改善箇所説明図

テールゲートリフト装置

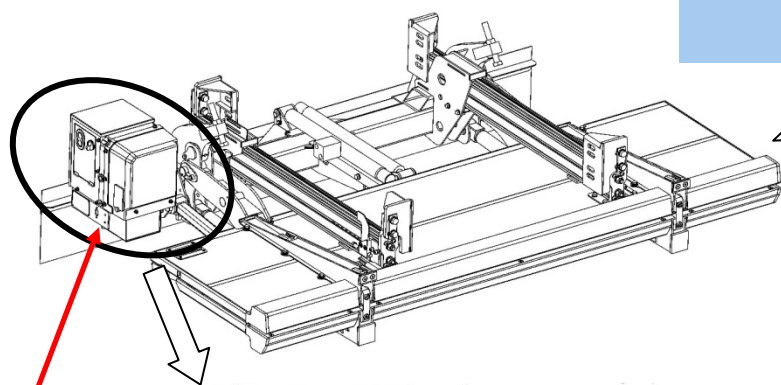
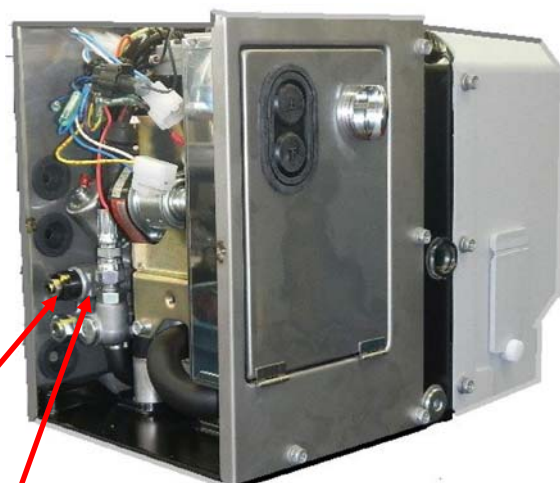
床下スライド格納型テールゲートリフト装置において、パワーユニット内部の流量調整弁（フローコントロールバルブ）取付ブロックの加工に不適切なものがある。そのため、プラットホームが下降時に流量調整弁による作動油量が正しく調整されず、下降速度が速くなるおそれがある。また、格納作動時に、正規の位置で格納出来なくなるおそれがある。

全車両、流量調整弁取付ブロックのチャッキング痕を確認し、交換対象のパワーユニットを良品に交換する。

改善実施車には、製造番号銘板に白色のレ点を入れる。
